パンドウイトコーポレーション日本支社
〒108-0075 東京都港区港南 2-13-31 品川 NSS ビル

2018年9月21日
PJ18-194

RJ45 かんたん成端モジュラープラグ 仕様変更のご案内

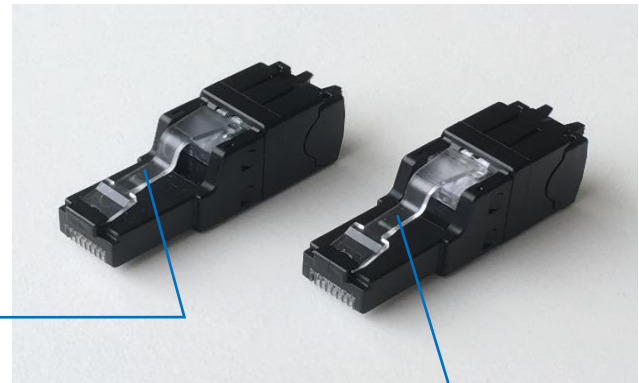
RJ45 かんたん成端モジュラープラグのラッチ色を変更します。

この変更による製品性能および機能への影響はございません。

現行品: グレーがかった透明色

新仕様: 明度の高い透明色
